Parc éolien Des Moulins Phase 2

Étude d'impact sur l'environnement
Volume 3 : Réponses aux questions et
commentaires

Déposée au ministère du Développement
durable, de l'Environnement et des Parcs

Dossier n° 3211-12-192
12 avril 2012

Annexe A Modification au chemin d'accès

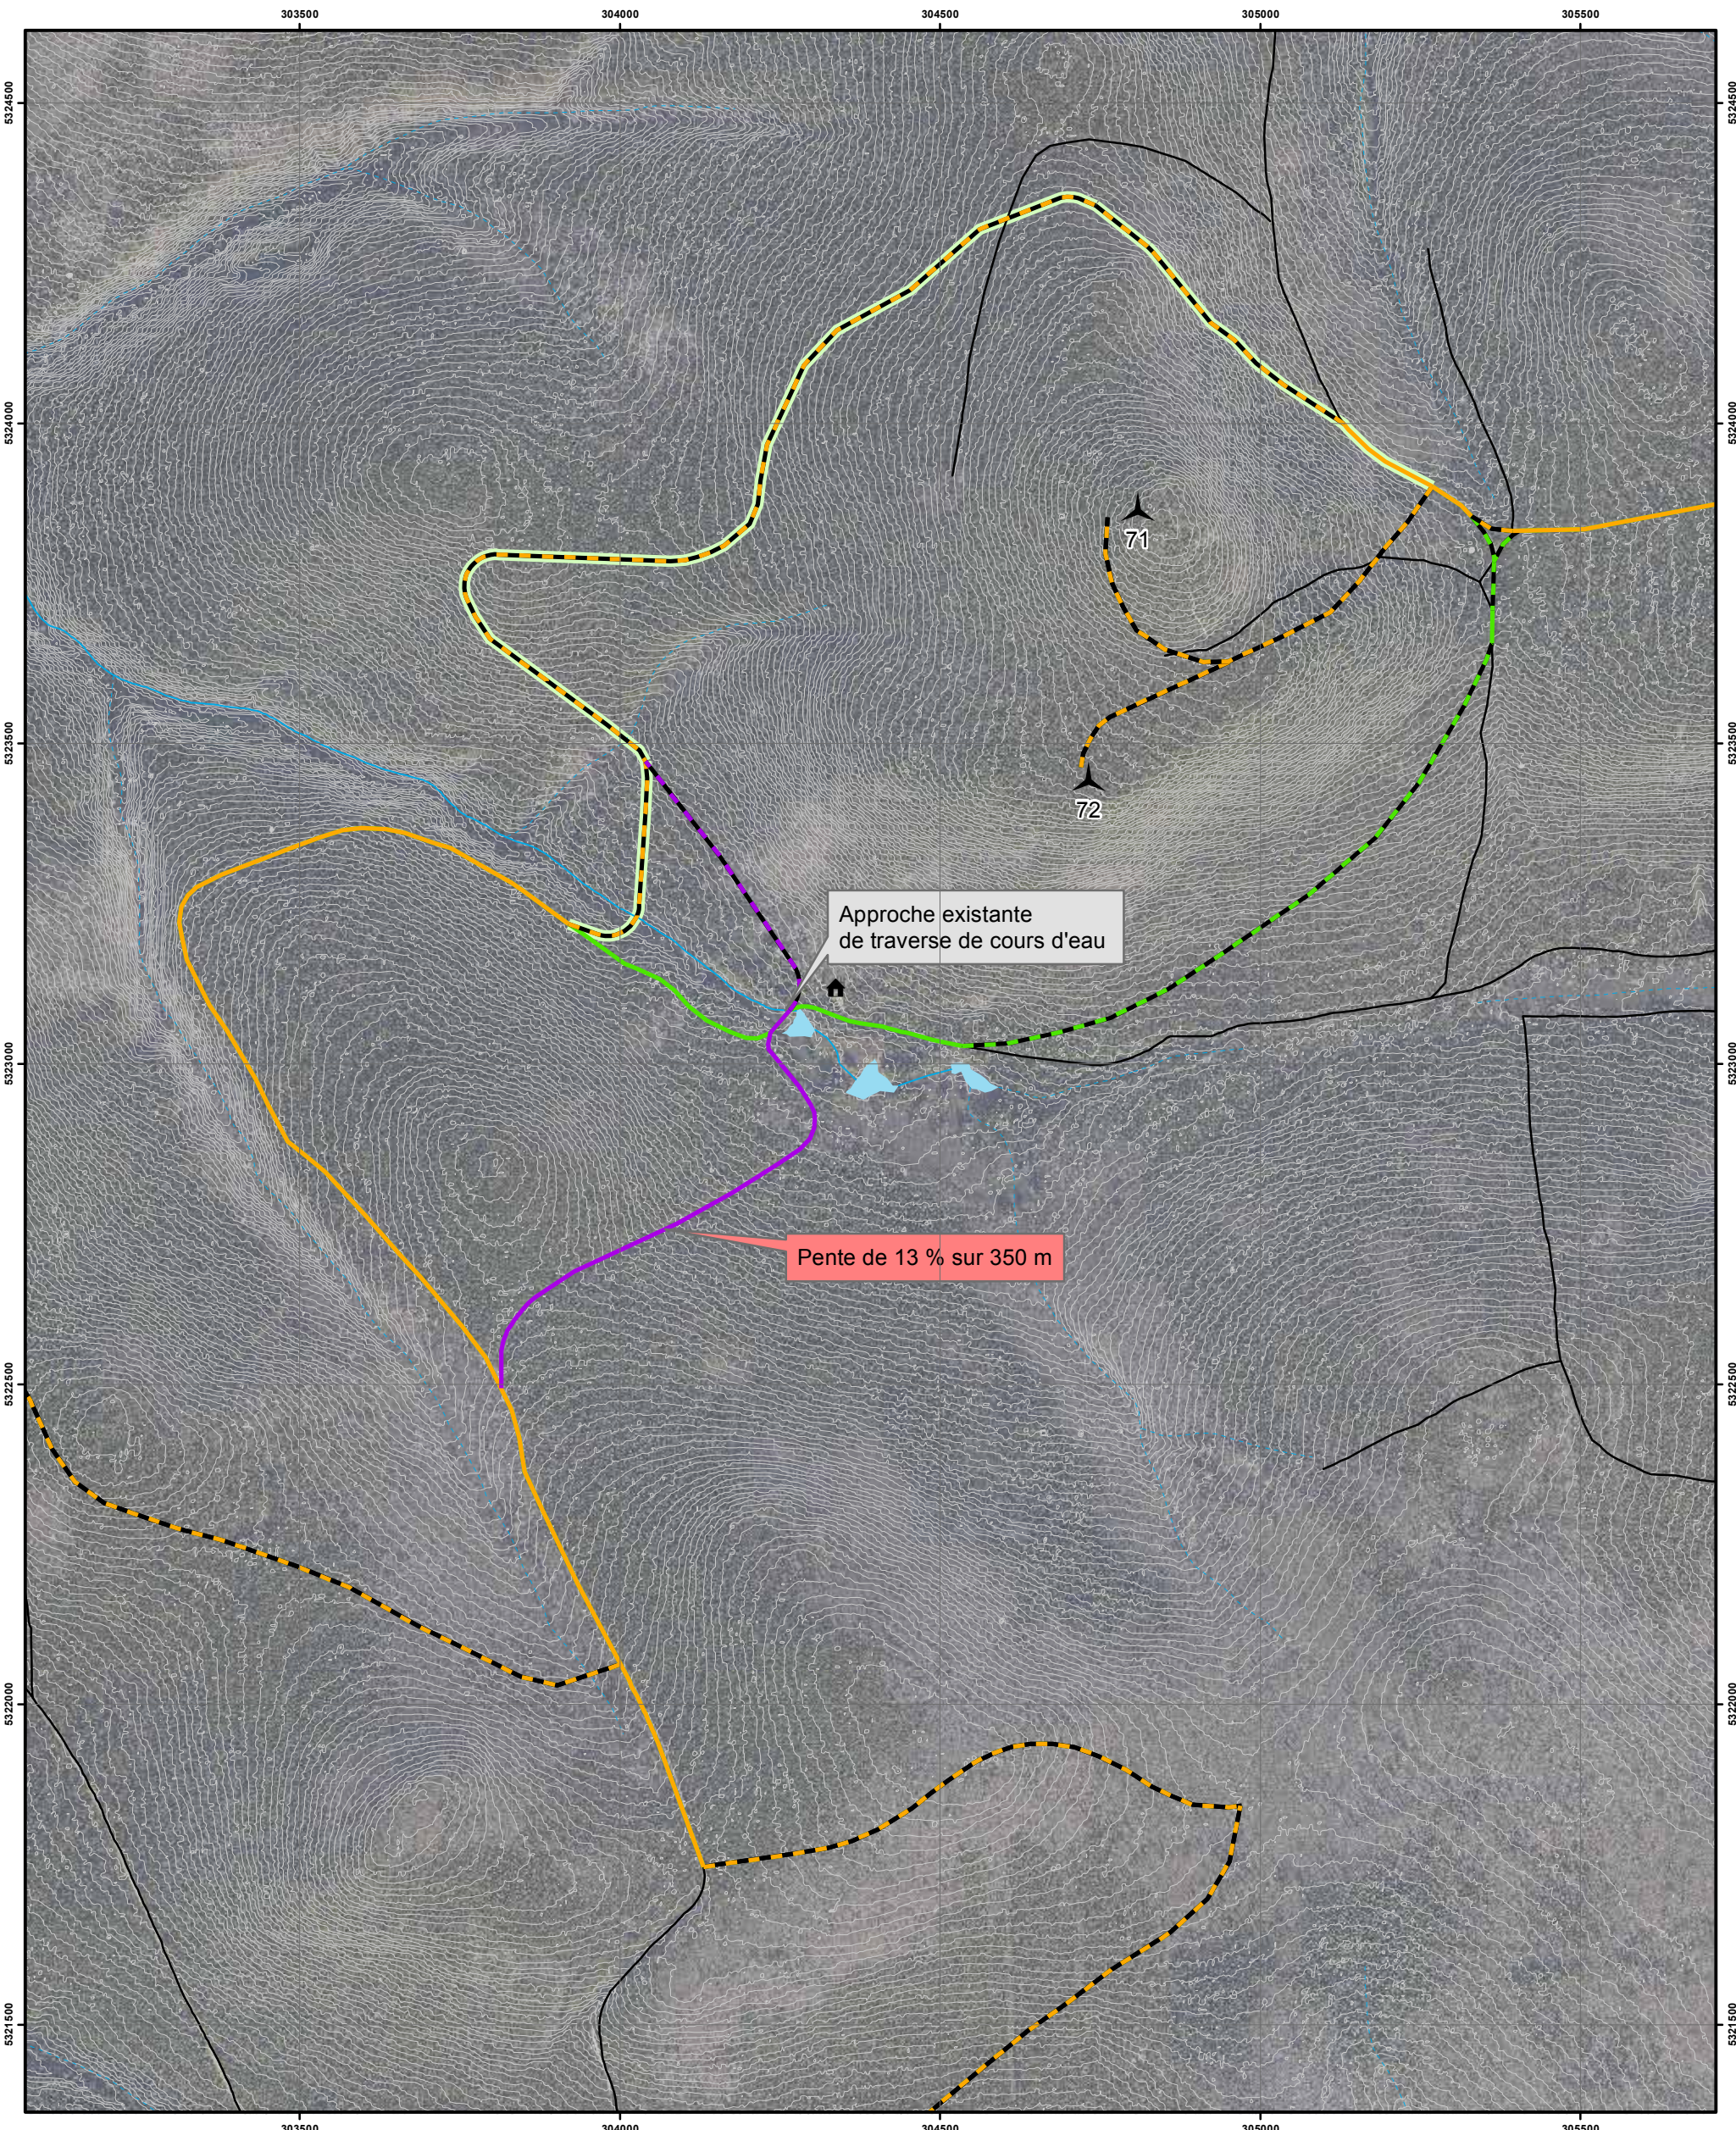
QC 10 Le MRNF se questionne sur le chemin qui relie les éoliennes 71 et 72 aux cinq autres éoliennes du projet. Sur la carte jointe à l'annexe A, l'initiateur propose d'utiliser un chemin existant à améliorer d'une longueur de 1556 m (identifié en bleu). Cette portion de chemin longe un ruisseau sur toute

sa distance et comprend la construction d'un nouveau ponceau. Le MRNF suggère plutôt le tracé mauve d'une longueur de 446 m de chemin à construire et de remettre en état la section jaune sur une longueur de 826 m. Cette proposition aurait comme avantage de sortir complètement de la zone d'influence du ruisseau et éviterait de construire un nouveau ponceau à moins de 350 m d'un ponceau existant. Cette proposition aurait également l'avantage de réduire d'environ 500 m la distance totale de construction ou de remise en état de la voirie. Sur cet aspect, des discussions entre le MRNF et l'initiateur s'avèrent nécessaires afin de convenir d'un tracé avant les étapes subséquentes de l'analyse de l'étude d'impact.

RQC 10 L'initiateur a procédé à l'analyse du tracé de chemin proposé par le MRNF. La proposition du MRNF (illustrée en mauve sur la carte présentée à l'annexe A) a pour effet de réduire la longueur des chemins d'accès. Ce tracé, bien qu'avantageux, présente une importante contrainte en raison de la présence d'une pente de 13 % sur une longueur de 350 m, pente supérieure aux conditions requises (maximum 10 %) pour le transport des composantes d'éoliennes. Cette pente serait difficile à corriger en raison de sa longueur et de la topographie générale.

Sur la carte de modification de chemin d'accès présenté à l'annexe A, l'initiateur illustre le tracé initial du chemin tel que présenté à l'étude d'impact, le tracé privilégié par le MRNF ainsi qu'une proposition de tracé alternatif. Cette proposition de tracé alternatif fait suite à la réception des commentaires du MRNF et à une analyse de ce secteur.

Le tracé alternatif (en vert sur la carte) intègre la suggestion du MRNF d'utiliser l'approche existante de la traverse de cours d'eau. Ce tracé alternatif permet également d'éviter l'aménagement de deux nouvelles traverses de cours d'eau tout en réduisant de 1,0 km la longueur totale des chemins à construire. L'initiateur invite le MRNF à prendre connaissance de cette proposition de tracé alternatif. Le tracé définitif du chemin d'accès sera fourni aux autorités responsables lors des demandes d'autorisations préalables à la phase construction.

Annexe B Localisation des traverses de cours d'eau

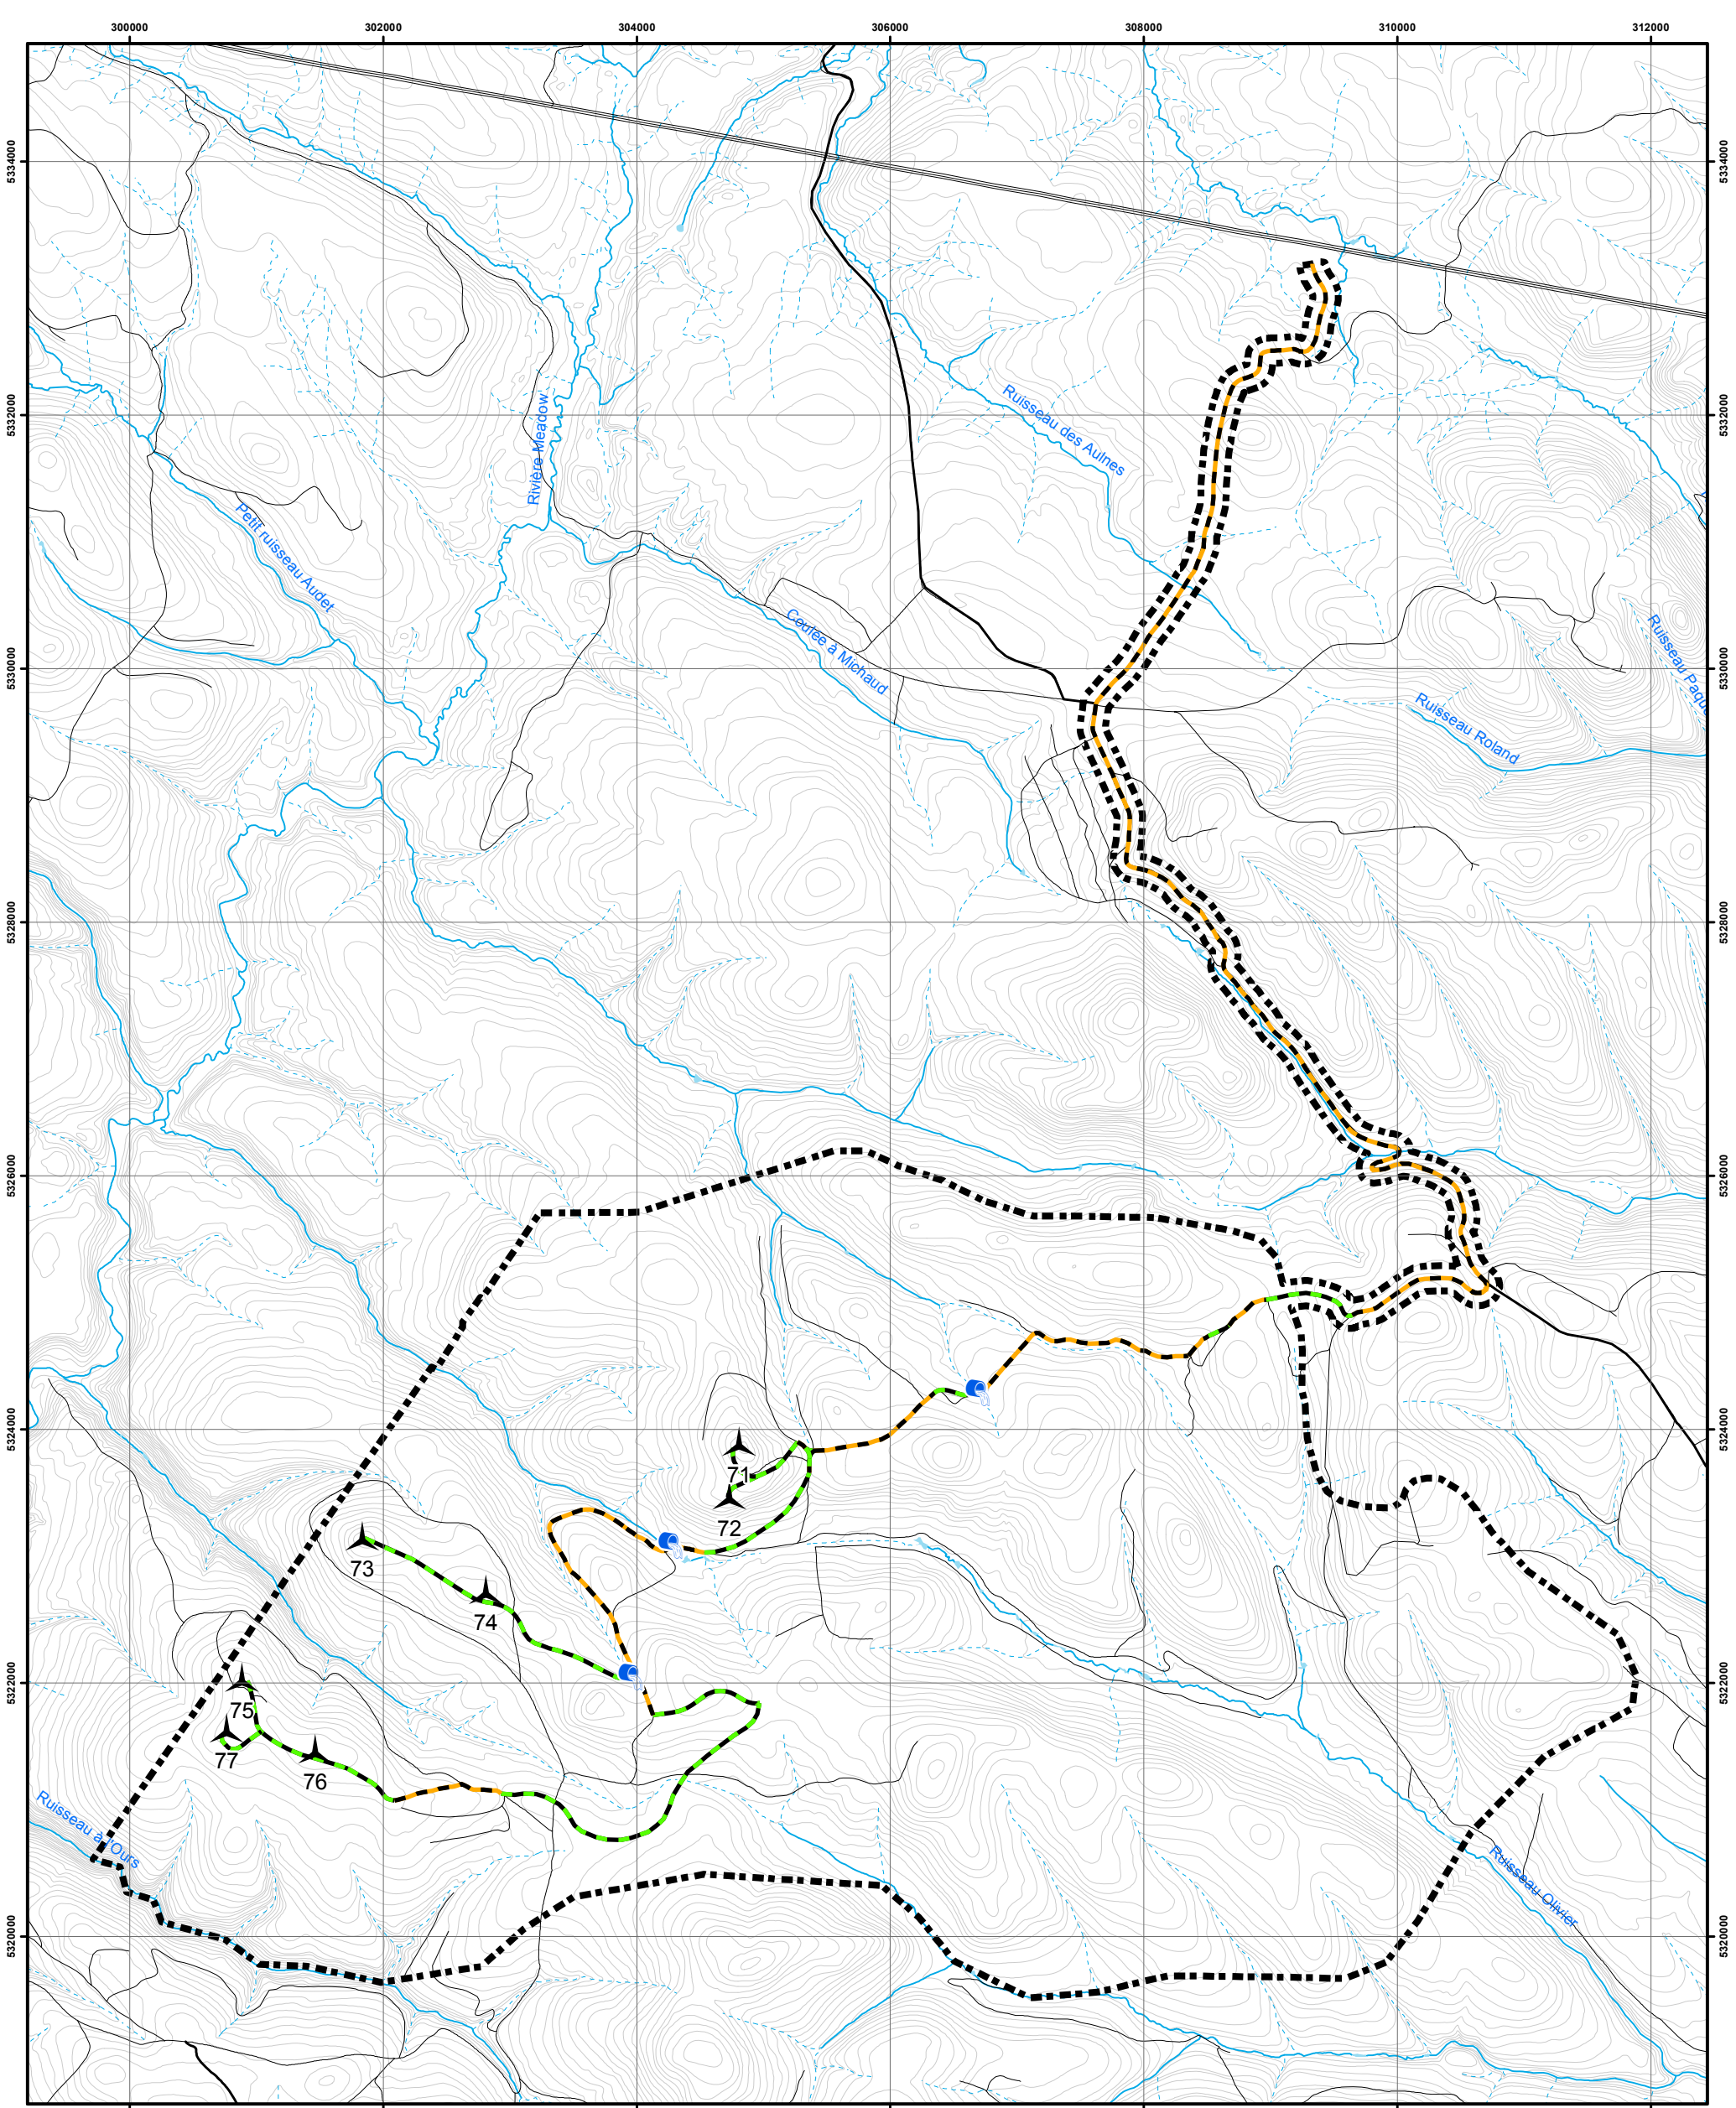
QC 18 Il est mentionné que le réseau électrique sera majoritairement enfoui dans l'emprise des chemins; le tracé et les points de traverses de cours d'eau ne sont cependant pas précisés. Plus loin, à la

page 6 14, la mesure d'atténuation semble suggérer que les cours d'eau seront traversés par voie aérienne. L'initiateur du projet devra préciser si des cours d'eau seront rencontrés sur le parcours du réseau collecteur enfoui. Si tel est le cas, la technique utilisée pour franchir les cours d'eau devra être décrite. Les mesures d'atténuation qui seront appliquées pour réduire les impacts sur les habitats aquatiques devront également être mentionnées.

RQC 18 Des cours d'eau seront rencontrés sur le parcours du réseau collecteur enfoui. La localisation de ces points de traverses de cours d'eau est présentée à la carte de l'annexe B. Les chemins d'accès à construire ou à améliorer rencontrent également des cours d'eau. À ces endroits, il est prévu que le réseau collecteur soit enfoui au-dessus du ponceau dans le remblai du chemin.

RQC 33 En considérant la proposition de modification de chemin d'accès présenté à l'annexe A, l'initiateur estime à trois le nombre de ponceaux à construire et à un le nombre de ponceaux à remettre en état. La carte présentée à l'annexe B localise ces aménagements.

RQC 41 La localisation des points de traverses de cours d'eau, considérant la proposition de modification de chemin d'accès suivant les commentaires du MRNF, est présentée à la carte de l'annexe B. L'espèce de poissons, mentionnée au tableau 2.13 de l'étude d'impact, la plus susceptible de fréquenter les cours d'eau où seront situées les traverses de cours d'eau est l'omble de fontaine.
